女川原子力発電所保安規定審査資料	
資料番号	TS-81
提出年月日	2022年11月2日

女川原子力発電所2号炉

保安規定第48条（格納容器内の酸素濃度） の変更について

2022年11月

図1 火災発生リスクの低減を考慮した原子炉の運転サイクル

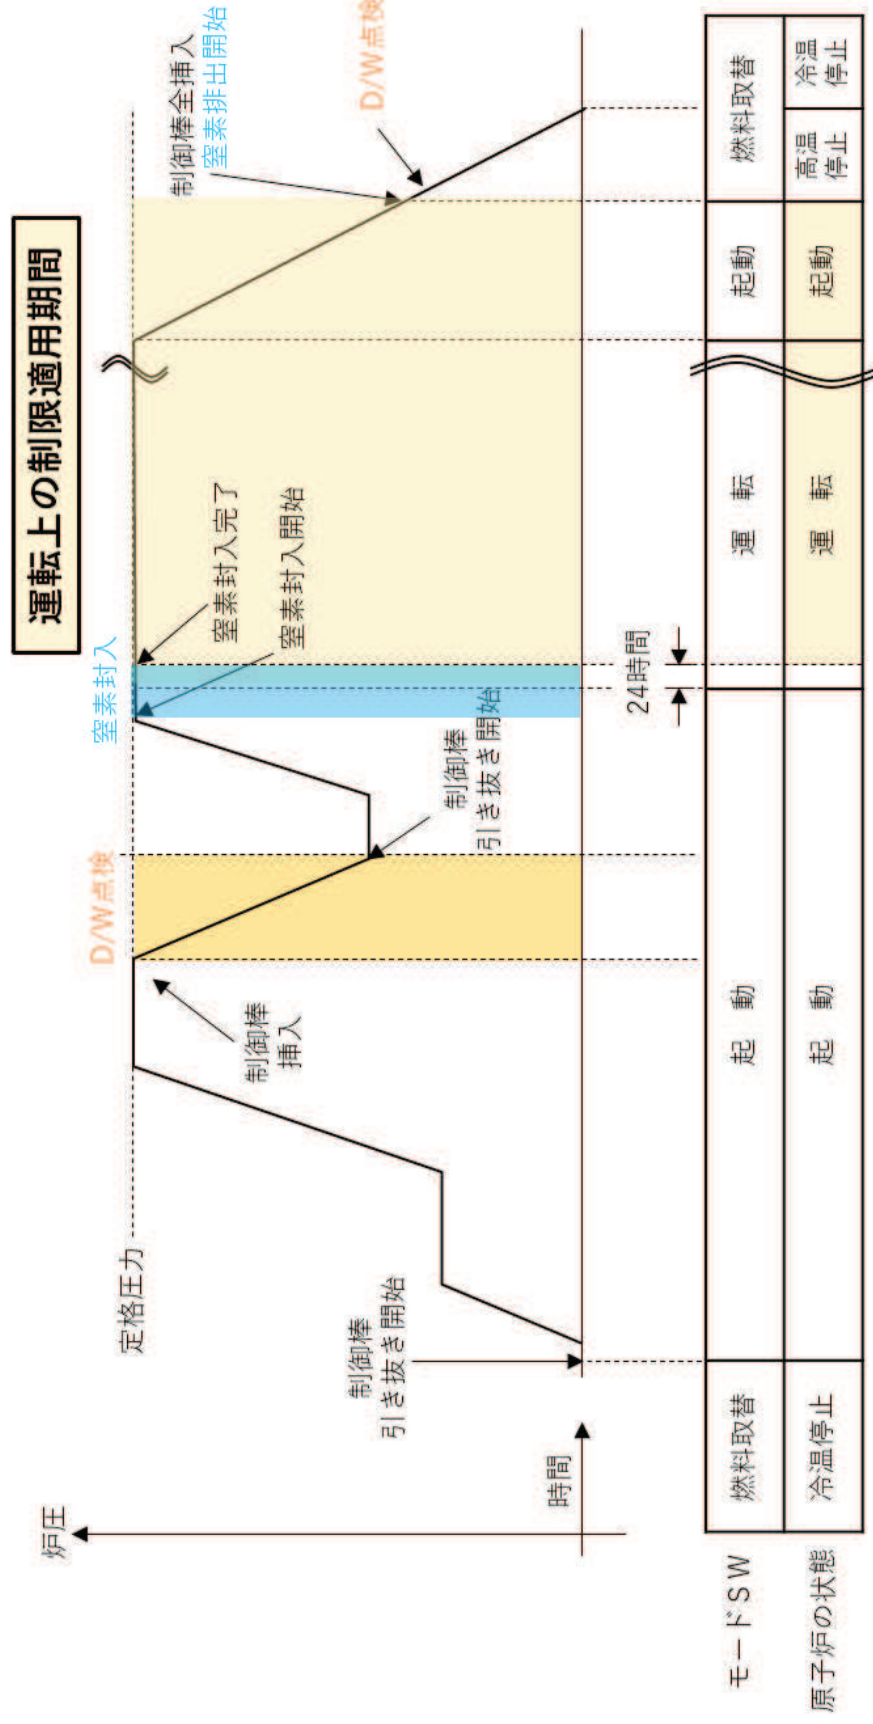
なお、起動時のプラント状態について火災防護の観点から以下のように分類する。（図1）

火災の発生リスクを低減するためには、原子炉の起動時において窒素置換されない期間をできるだけ少なくすることが有効である。

このため、従来は原子炉の状態が「運転」（原子炉起動時の「運転」になってからの24時間及び原子炉停止時の「起動」になる前の24時間を除く）において運転上の制限を適用していたが、原子炉の状態が「運転」、「起動」及び「高温停止」において運転上の制限を適用することに変更する。

なお、原子炉起動時にドライウェル点検を実施する場合は、窒素ガス封入作業を考慮し、ドライウェル点検後の原子炉の状態が「起動」以降、「運転」になってからの24

時間後までの期間は運転上の制限を適用しないこととする。

原子炉の停止時にドライウェル点検する場合は、原子炉が高温停止の状態において、ドライウェル点検を実施する必要^{*}があることから、制御棒全挿入後の「高温停止」は運転上の制限を適用しないこととし、窒素排出操作を実施する。

原子炉の状態が運転，起動および高温停止において，格納容器内の酸素濃度は，表48-1で定める事項を運転上の制限とする。ただし，次の（1）または（2）の期間は除く。

- （1）原子炉を起動する時にドライウエル点検を実施する場合であって，原子炉の状態が起動以降，運転になってからの24時間後までの期間
- （2）原子炉の停止する時にドライウエル点検を実施する場合であって，制御棒全挿入後の原子炉の状態が高温停止の期間
